**SUPERINTENDENCIA DE INDUSTRIA Y COMERCIO
DIRECCIÓN DE NUEVAS CREACIONES**

ASUNTO	Radicación	10 042 609
	Trámite	002
	Evento	001
	Actuación	519
	Oficio	15930
	Folios	6

Patente de Invención

Título de la solicitud: "Horno Reductor de Calor y Partículas de Combustión".

Fig. 1 del documento D1

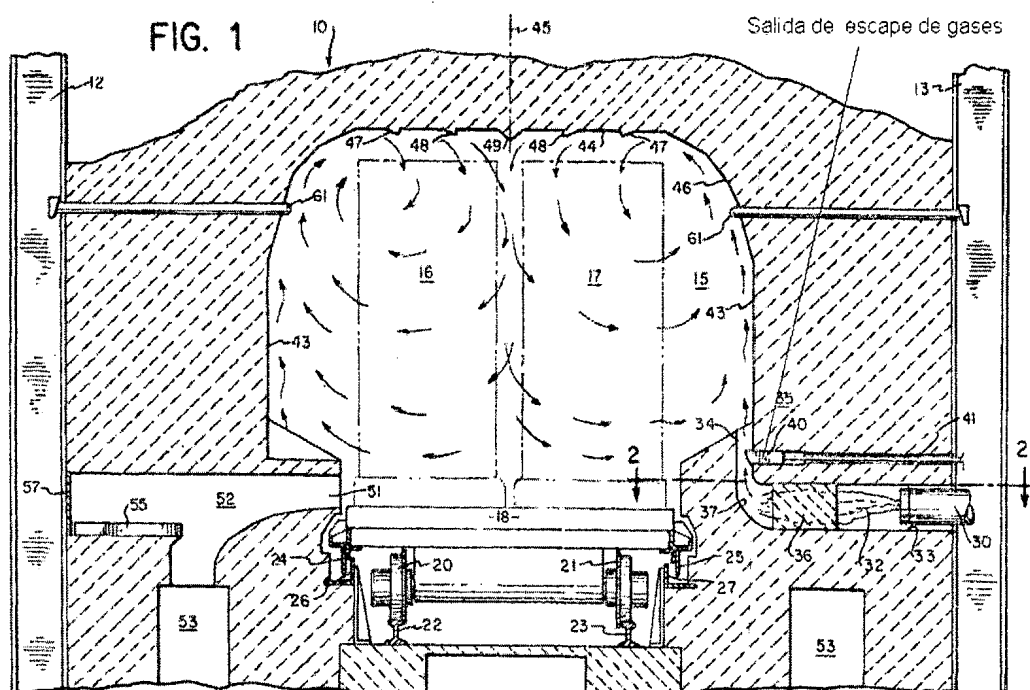
Las características **esenciales** del horno de túnel de la reivindicación 1 habían sido divulgadas previamente en D1, el cual revela un horno de túnel, que comprende una cubierta (10) que en su parte interior presenta el túnel (15), que presenta además unos puertos de escape (78), que conducen a tuberías de escape (79) cuando el gas circundante del horno se va enfriando, además de presentar un orificio de escape (34) conectado un ducto de escape (33) (Hoja 1, fig. 1; col. 3, línea 31, col. 4, líneas 46 a 58, col. 6, líneas 62 a 65).

En consecuencia, la reivindicación 1 carece de novedad, según lo divulgado en el documento D1.

Fig. 4 del Documento D1

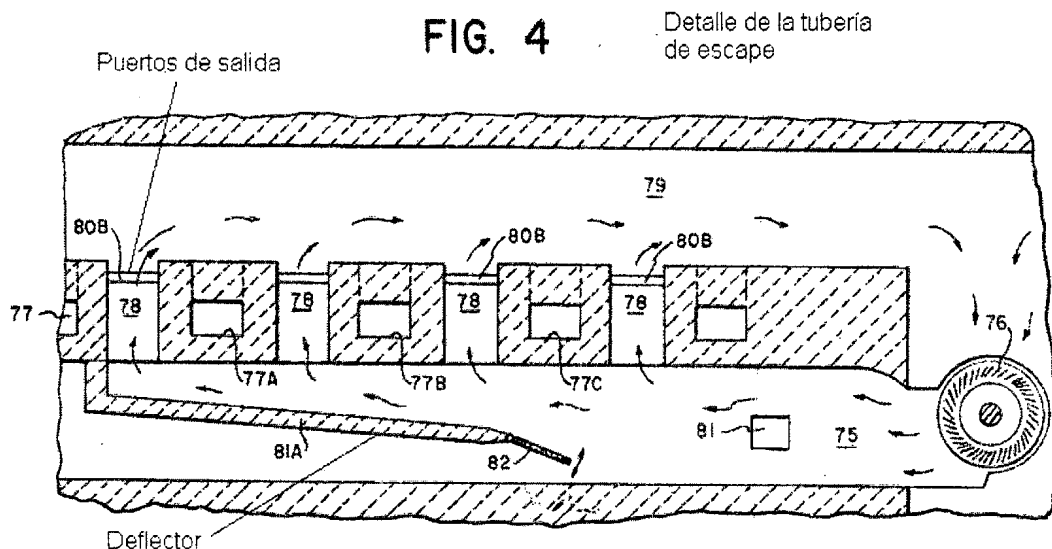
D1 específicamente revela la disposición de los puertos de escape (78) a cada lado del túnel del horno (hoja 3, fig. 3), afectando la novedad de las reivindicaciones 2 y 3. Por otra parte, según el detalle de la fig. 4 del documento D1, en los ductos de escape (79) presentan unos deflectores (81A) con una tubería variable (82) que conducen los gases a unos puertos de entrada y de salida (77) y (78) para desalojar los gases de escape (hoja 4, fig. 4 col. 6, línea 67 a col. 7, línea 17), afectando la novedad de la reivindicación 4.
